Ministero dell' Ambiente e della Sicurezza Energetica

Commissione Tecnica PNRR - PNIEC

Parere n.118 del 19 gennaio 2023

<p>Progetto: ID 7493</p>	<p><i>Istruttoria Valutazione Impatto Ambientale</i></p> <p>Progetto di un impianto fotovoltaico della potenza di circa 27,32 MW e delle relative opere connesse, da realizzarsi nel Comune di San Pancrazio Salentino (BR), da collegare alla stazione elettrica di smistamento sita nel Comune di Erchie (BR) di proprietà Terna S.p.A.</p>
<p>Proponente</p>	<p>MYSUN S.r.l.</p>

Figura 9: Ubicazione impianti nella zona

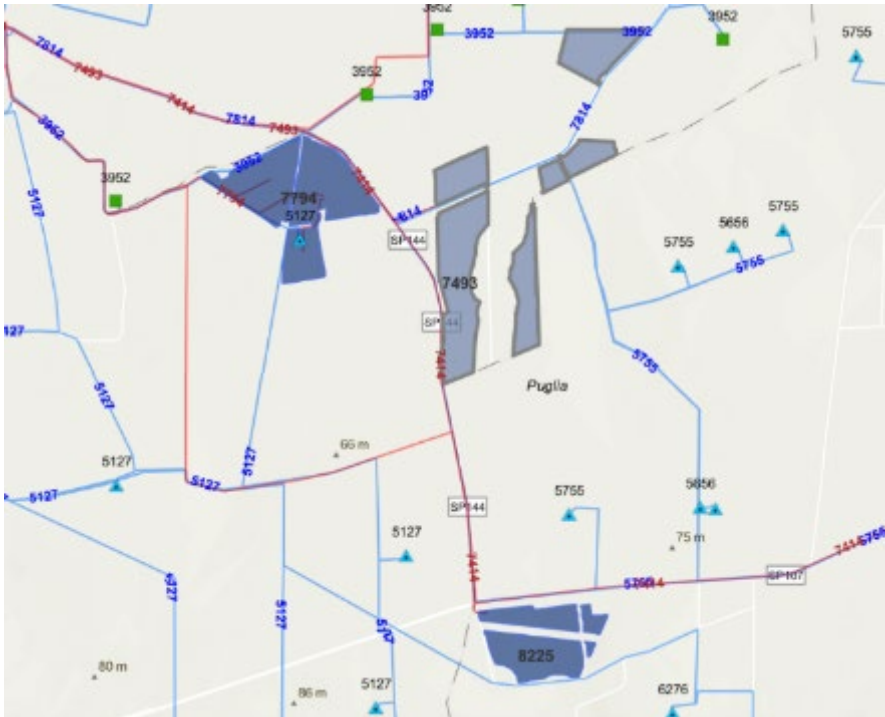
La Commissione ha effettuato una verifica d'ufficio evidenziando che in un raggio di 5 km dall'area di impianto in realtà sono segnalati altri impianti per i quali sono in corso le relative istruttorie, come elencato nella figura e Tabella sottostante:

Ad esito dell'analisi documentale e delle verifiche effettuate, la Commissione valuta che possano sussistere impatti cumulativi sulle componenti suolo, biodiversità e paesaggio. In particolare, il Proponente dovrà individuare un'area pari al 25% della superficie totale occupata dai pannelli fotovoltaici indicata nella specifica

condizione ambientale. La rinaturalizzazione andrà realizzata secondo specifici criteri al fine di aumentare gli effetti positivi sulle componenti biodiversità e paesaggio.
